Merknadsskjema – Begrenset høring

Plannavn	Årstad, Gnr. 159, Bnr. 128 mfl., Delfelt S14 Mindemyren
Arealplan-ID	66350000
Saksnummer	PLAN-2022/20545
Utarbeidet av	Multiconsult
Sist revidert	13.03.2026

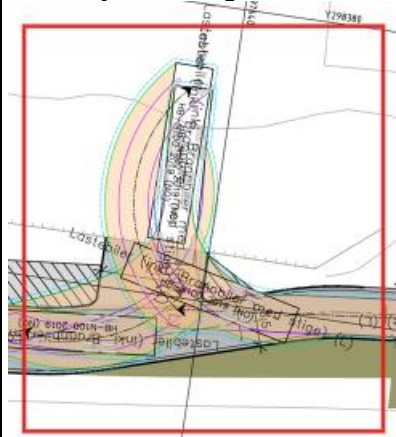
ber imidlertid om at bestemmelsen endres slik at avrenning fra kjøreareal skal ha lokal fordrøyning slik at avrenning ikke går direkte til kanal og Solheimsvannet. Dette for å sikre at vinterdrift kan bidra til trafikksikre veier, ettersom bruk av salt i en del tilfeller er mest effektivt.

under fra Overordnet Infrastrukturplan. Slike innvendinger burde vært løftet i en tidligere fase, før Bybanen etablerte nytt kjøreareal med tilhørende overvanns- og regnbedsystem i Kanalveien. Dagens løsning med vinterdrift uten salt er en forutsetning som vi antar ligger til grunn for det etablerte overvannssystemet langs Bybanen i Kanalveien ved S14, og som etter vårt skjønn har vært premissgivende for dimensjoneringen som allerede er utført av Bybanen.

Overvannssystemet i Kanalveien ved S14 har utløp mot Solheimsvatnet, enten direkte eller via infiltrasjonssoner som regnbed. Uavhengig av infiltrasjonsgrad vil eventuelt saltet smeltevann til slutt nå Solheimsvatnet. Dette gjelder særlig ved større nedbørshendelser da overvannet vil gå i overløp og direkte ut til Solheimsvatnet. Dersom kravet om at avrenning fra kjøreareal ikke skal gå mot Solheimsvatnet skal følges, vil dette i praksis kreve enten full infiltrasjon av overvann i vinterstid eller pumping mot kulverten i sør. Begge løsninger vil innebære betydelige ombygging.

Vi vil også presisere at det er ikke Multiconsult som har prosjektert de eksisterende regnbedene eller det opprinnelige overvannssystemet. I vårt arbeid ved S14 er løsningen basert på samme prinsipper og eksisterende system som allerede ligger i Kanalveien. Vi tilpasser kun bruken av regnbedene lokalt for vareleveringslomme og kryssing for

gående, mens hovedsystemet og forutsetningene videreføres uendret. Dersom det skal åpnes for salting i Kanalveien ved S14, må det også aksepteres at avrenningen, slik systemet er utformet, vil nå Solheimsvatnet. For S-områdene lenger sør er det enklere å etablere et todelt system ettersom kulverten under åpne kanal er tilrettelagt for dette, med omdirigering av overvann vinterstid via ventiler (jf. 3. tegningshefte for normtegninger). En tilsvarende løsning er ikke mulig på strekningen ved S14 uten omfattende ombygging. Det nevnes imidlertid at det vil være mulig med todelt løsning for overvann i Torg T7 og deler av Mindeallé, men her er det mindre aktuelt med salting uansett.			
		§ 3.2.1.2, 1.ledd: Vi ber om at setningen endres til at den tekniske planen skal <i>godkjennes</i> av aktuell vegmyndighet.	3.2.1.2, 1. ledd (nå 3.2.1.b) Foreslått bestemmelse tatt inn.		3.2.1.2,1 X	
		§ 3.2.2.1: Vi ber om at bestemmelsen endres slik at hele o_KV3-o_KV13 omfattes.	3.2.2.1 (nå 3.2.2.a) Foreslått bestemmelse tatt inn.		3.2.2.1 X
